OZNÁMENÍ ZMĚNY		číslo OZ: 14	
Zhotovitel:	„Společnost: Hrobice“, Koželužská 2450/4, Libeň, 180 00 Praha 8, IČ: 17331099		
Investor:	Pardubický kraj	Datum: 06.10.2025	
Název akce: Modernizace silnice II/324 Staré Hradiště – Hrobice (průtah)			
Způsob odeslání / předání	poštou ☐	e-mailem ☒	faxem ☐
Datum: 06.10.2025			osobně ☐
Předmět změny: SO 103.1 – Silnice II/324 (PVNHČP) Změny v průběhu výstavby			
ZDŮVODNĚNÍ PRO SKUPINU 1 – Vyhrazené změny (doměrky) (dle §100 zákona č. 134/2016 Sb.): Potřeba provedení těchto změn vznikla na základě upřesnění provedených v rámci zpracování RDS. Navržené změny nemají vliv na výslednou kvalitu díla a neovlivňují požadavky dokumentace PDPS. Jedná se o změny, které si Zadavatel může vyhradit v zadávací dokumentaci jako změnu závazku ze smlouvy na veřejnou zakázku, přičemž zákonné podmínky jsou splněny. Vyhrazené změny nemění celkovou povahu veřejné zakázky, mění se pouze rozsah stavebních prací, které byly uvedeny v původní smlouvě.

ZMĚNOVÝ LIST	číslo ZL: 14		
Zhotovitel:	„Společnost: Hrobice“, Koželužská 2450/4, Libeň, 180 00 Praha 8, IČ:17331099		
Změnový list vystavil:	Ing. Richard Rakouš		
Datum:	06.10.2025		
Podepsaní zmocněnci potvrzují v soul

PŮDORYS

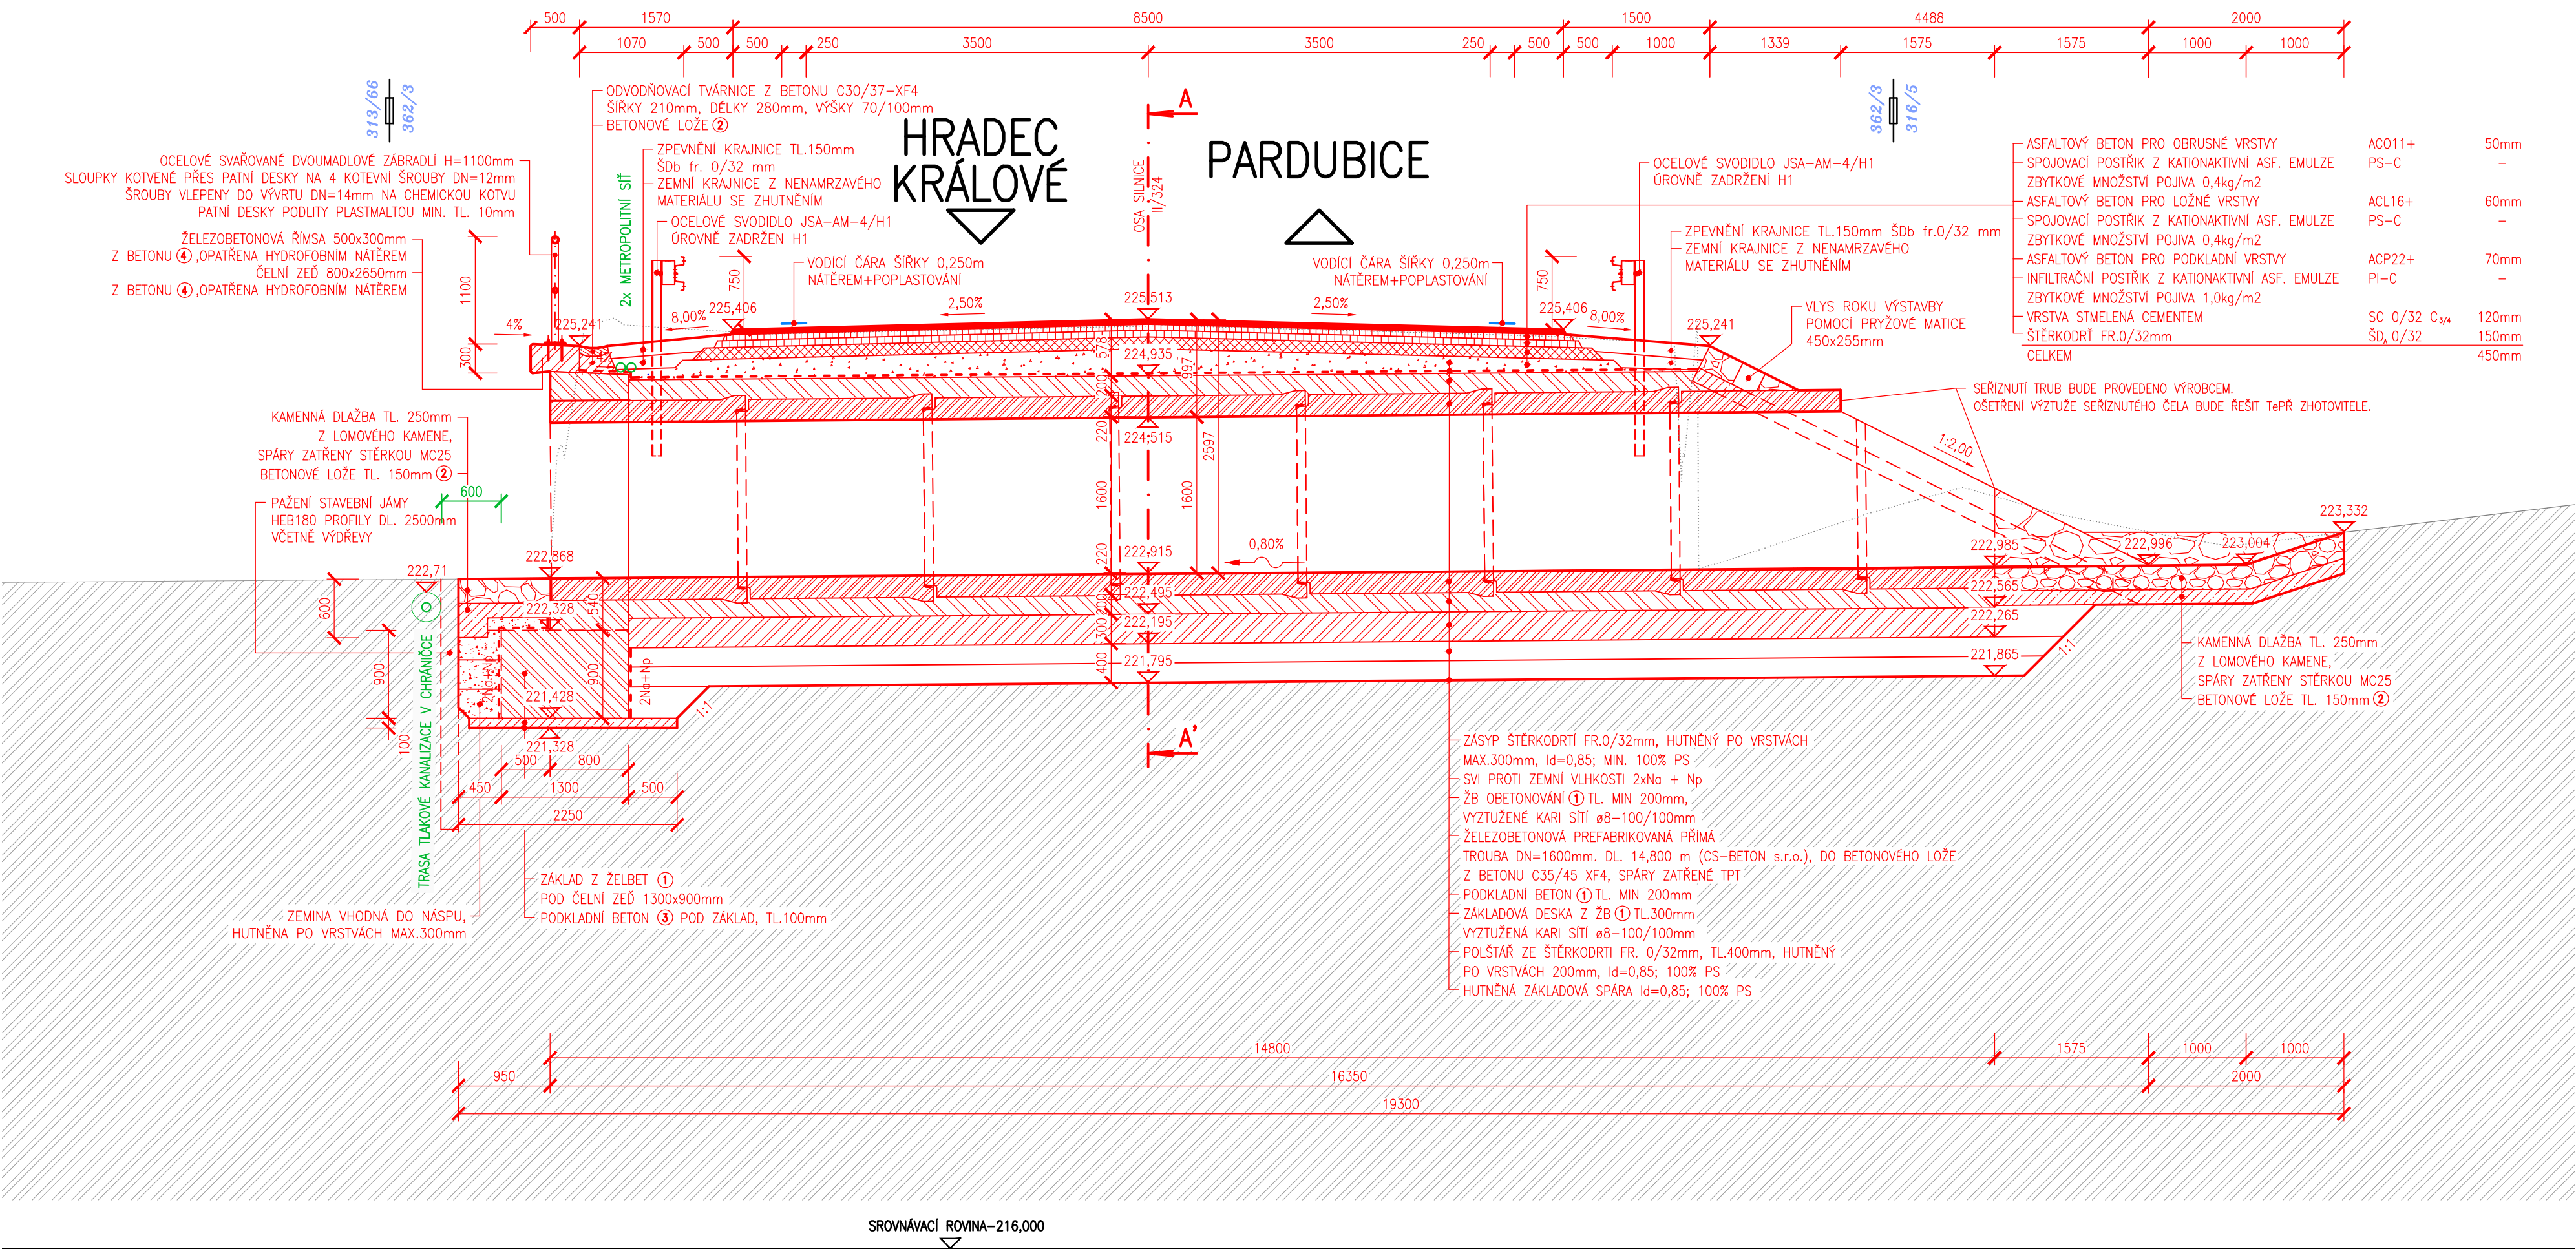
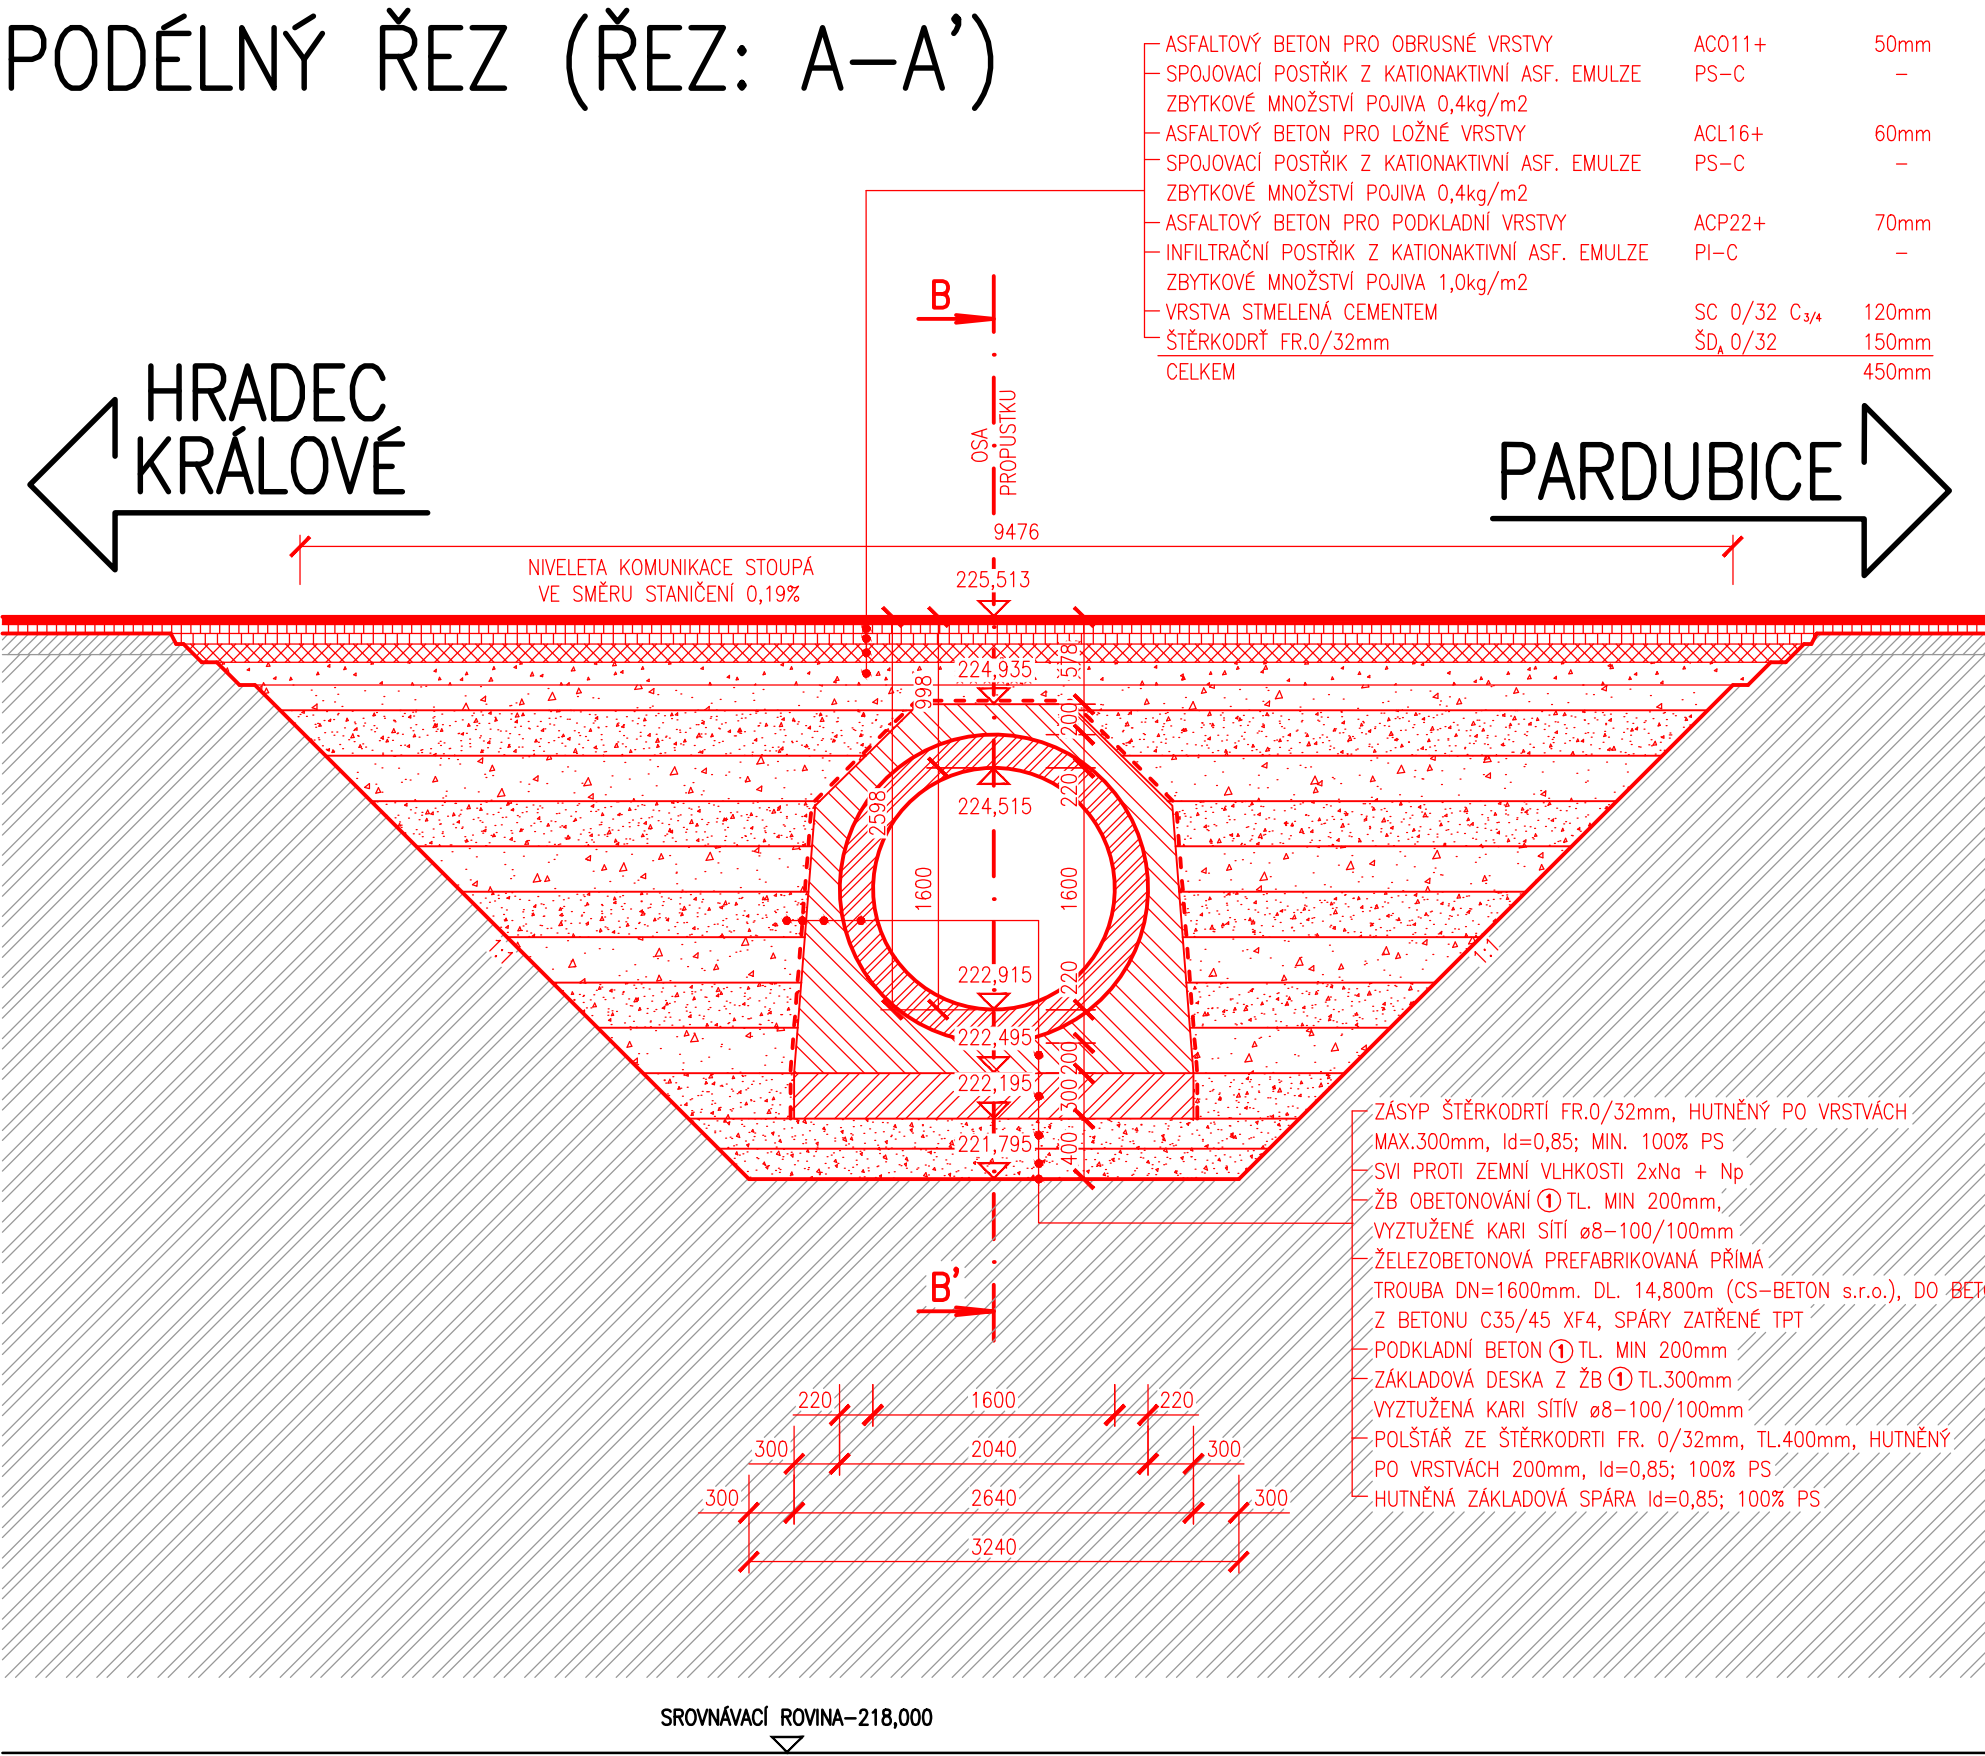
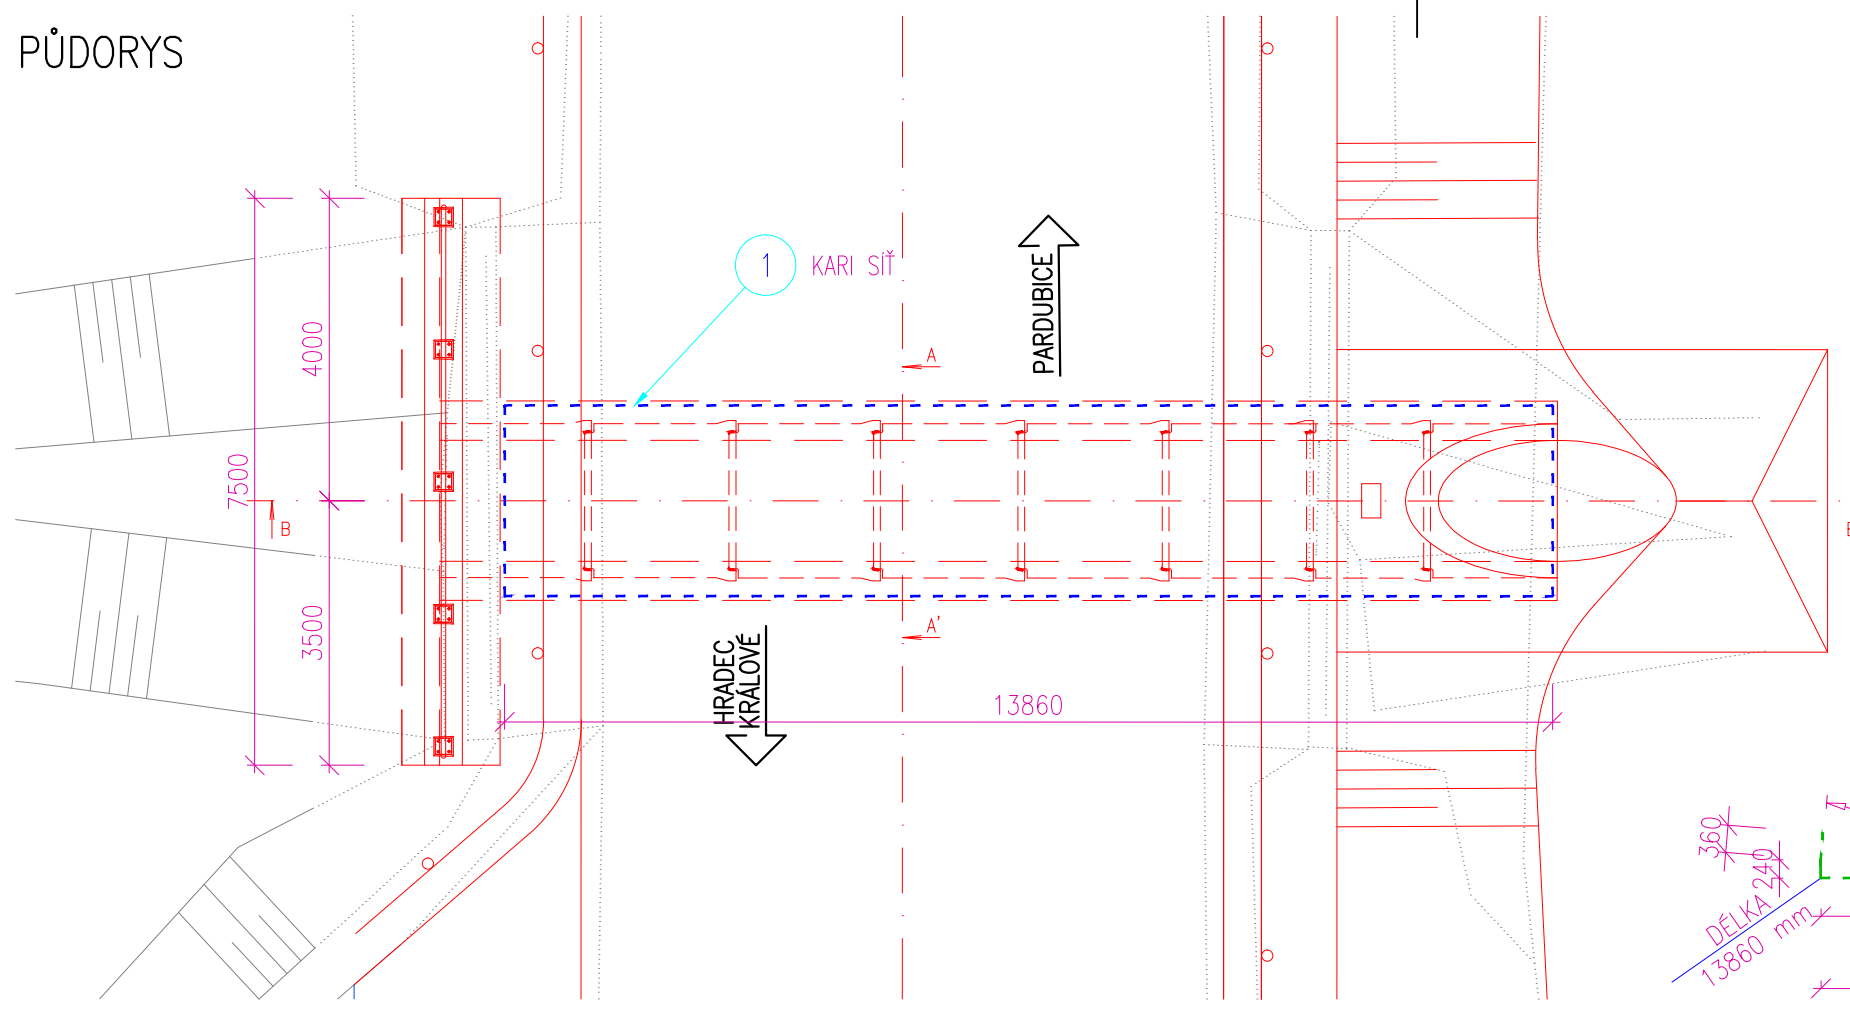
Počet připojených listů specifikací: 26	Počet připojených výkresů: 2
Cena méněprací bez DPH :	Cena víceprací bez DPH :
-54 541,62 Kč	105 756,68 Kč
Výsledná cena změny bez DPH :	Nově sjednaná lhůta dokončení díla:
51 215,06 Kč	<u>Termín dokončení díla se nemění</u>
Výsledná cena změny s DPH :
